Aanvraag omgevingsvergunning Het Zand 17 Uitbreiding Arbeidsmigranten-woning 06-11-2020
(incl. aanvullingen – versie 5)

In het pand Het Zand 17 Liessel is een verbouwing gepland waarbij 4 tweepersoons slaapvertrekken met eigen badkamer, 3 eenpersoons slaapvertrekken met een gedeelde badkamer en een gezamenlijke keuken met woonkamer wordt gecreëerd. Om dit te realiseren worden 5 ramen in de achtergevel gezaagd, wordt een binnenspouwblad inclusief isolatie op de een nieuw te storten, en eveneens geïsoleerde betonvloer opgemetseld, en wordt de voorgevel in zijn geheel opnieuw opgemetseld met daarin één voordeur en vier slaapkamerramen. Tevens worden de badkamers van een raampje voorzien. De enige inpandige badkamer krijgt een mechanische afzuiging via het dak. De mechanische ventilatieinstallatie wordt geplaatst boven het plafond van de keuken. De capaciteit is afgestemd op de ventilatiehoeveelheden als aangegeven in de ventilatieberekening op pagina 15 en 16. De binnenwanden worden uitgevoerd d.m.v. een metal-stud wandsysteem. Er wordt eveneens een metal-stud gipsplaten plafond voorzien waarboven de volledige mechanische ventilatie installatie geplaatst wordt. Met de verbouwing word

Ventilatiebalans vergunningaanvraag

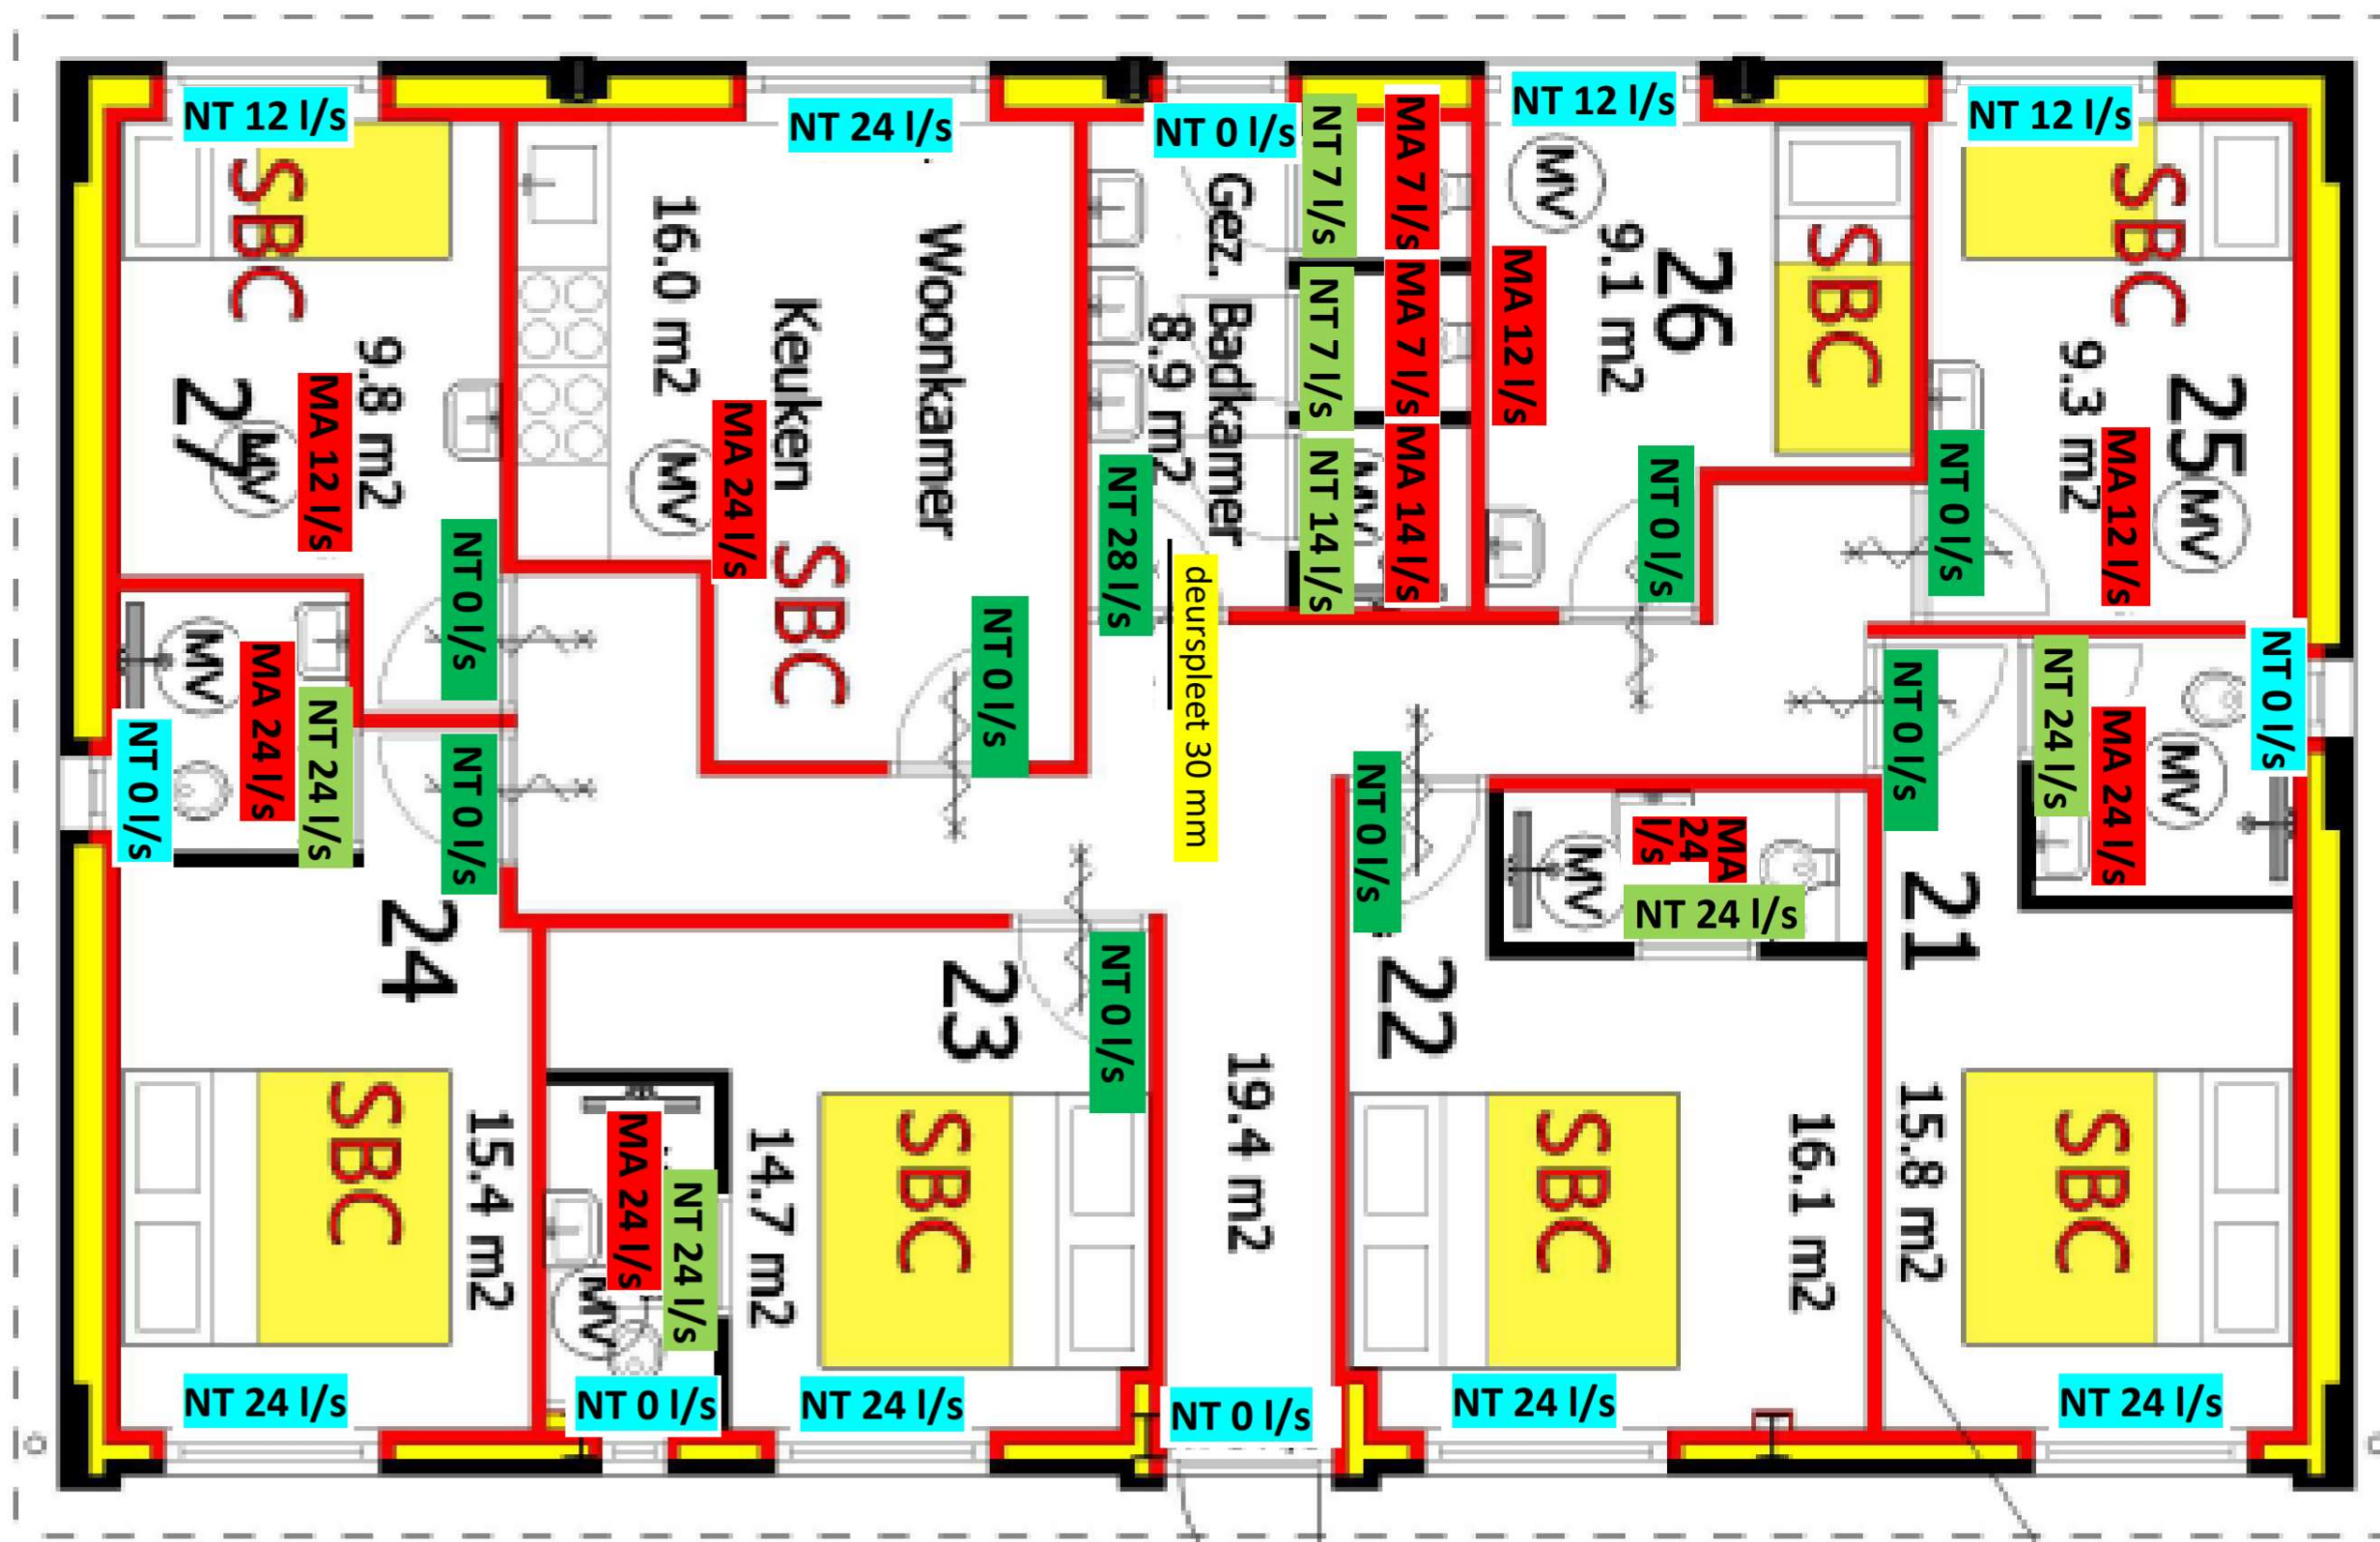
De gemeente plaatste de volgende vraag bij de tekening op pagina 16:

“Op grond van afdeling 3.6 van het Bouwbesluit moet de aanvoer van verse lucht in balans zijn met de afvoer van verontreinigde lucht. Om voor de luchtverversing van de gemeenschappelijke badkamer (inclusief de toiletten) voldoende aanvoer van ventilatielucht te realiseren, afkomstig van de gemeenschappelijke verkeersruimte, moet deze gemeenschappelijke verkeersruimte eveneens beschikken over een ventilatievoorziening voor de aanvoer van verse lucht met ten minste een evenredige hoeveelheid aan ventilatiecapaciteit, bijvoorbeeld in de vorm van een ventilatierooster boven de toegangsdeur.”

De luchttoevoer is echter op een andere wijze voorzien (aldus de adviseur van Eklips):

Kijkende naar de ventilatietekening op het punt van de luchttoevoer naar de gemeenschappelijke verkeersruimte, ten behoeve van de luchtafzuiging in de gemeenschappelijke badkamer (inclusief de toiletten) lijkt het dat hier geen luchttoevoer is voorzien: Alle luchtstromen langs de binnendeuren naar de verkeersruimte staan op 0 l/s. Er is geen luchtvoorziening naar de verkeersruimte.

Echter, ondanks dat zelfsluitende binnendeuren worden toegepast voor alle slaapkamers, zal enig luchttransport onderdoor de deur mogelijk zijn.

De gevelroosters in de slaapkamers en woonkamer zijn geselecteerd op de maximaalstand van de ventilatie per kamer. Op basis van de aanname dat niet alle slaapkamers gelijktijdig gebruik maken van de maximale ventilatiestand, resteert een luchttoevoercapaciteit via die gevelroosters en de binnendeuren naar de verkeersruimte.

Bij een gelijktijdigheid van de maximale ventilatie in alle kamers van 85%, resteert voldoende capaciteit voor de luchttoevoer van de 100 m³/uur die maximaal via de gemeenschappelijke badkamer met toiletten zal worden afgevoerd. 85% is een heel veilige grens want de verwachting is dat de ventilatie in de meeste gevallen op stand 1 of 2 zal draaien.

De ventilatievoorziening voor de aanvoer van verse lucht aan de gemeenschappelijke verkeersruimte bestaat dus uit de "overcapaciteit" van alle gevelroosters in alle kamers tezamen, waardoor zowel de doorspoeling van de verkeersruimte als de luchttoevoer aan de gemeenschappelijke badkamer (inclusief de toiletten) is gewaarborgd. Zoals op tekening is aangegeven is het voor de badkamer wel nodig dat de lucht ook vrijelijk vanuit de verkeersruimte kan toestromen, waardoor een grote deurspleethoogte is gevraagd van 30mm.

Conform de eisen van het Bouwbesluit is op deze wijze ook voor de badkamer een waarborg bereikt van de aanvoer van voldoende verse lucht om in balans te zijn met de afvoer van verontreinigde lucht.
